改善箇所説明図

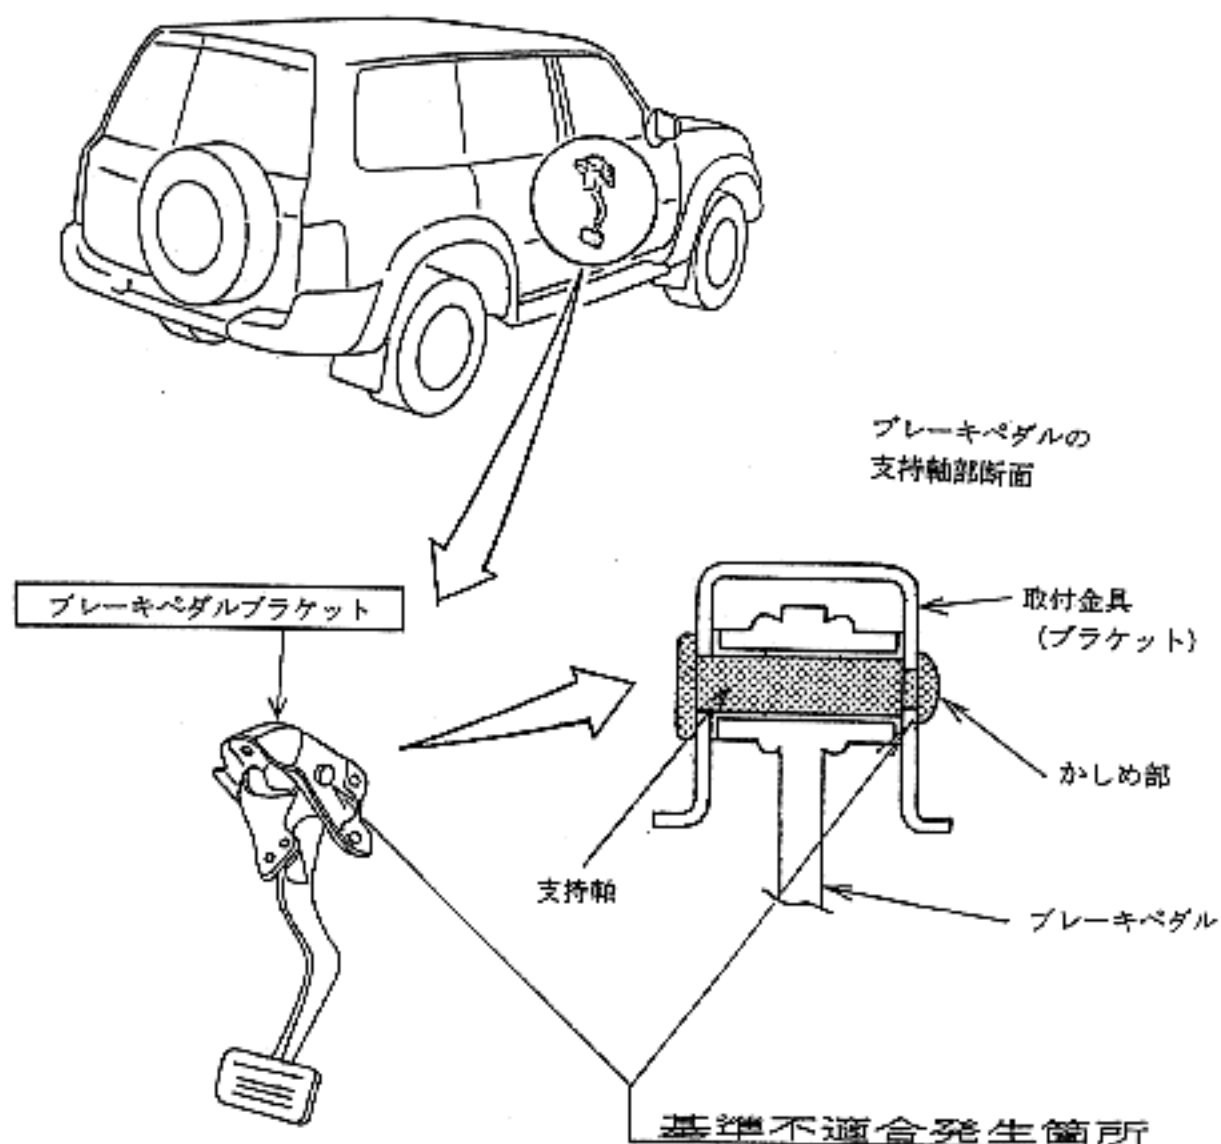
基準不適合発生箇所

制動装置のブレーキペダルを車体に取り付けている金具（ブラケット）において、ブレーキペダルの支持軸がかしめられていないものがあるため、そのままの状態で使用を続けると、当該支持軸がブラケットから抜け出し、最悪の場合、ブレーキペダルがブラケットから外れ制動操作ができなくなるおそれがある。

改善の内容

全車両点検し、当該支持軸のかしめがされていないものは、ブラケットを良品と交換する。

識別：黄色のペイントをモデルナンバープレートの右横に塗布する。
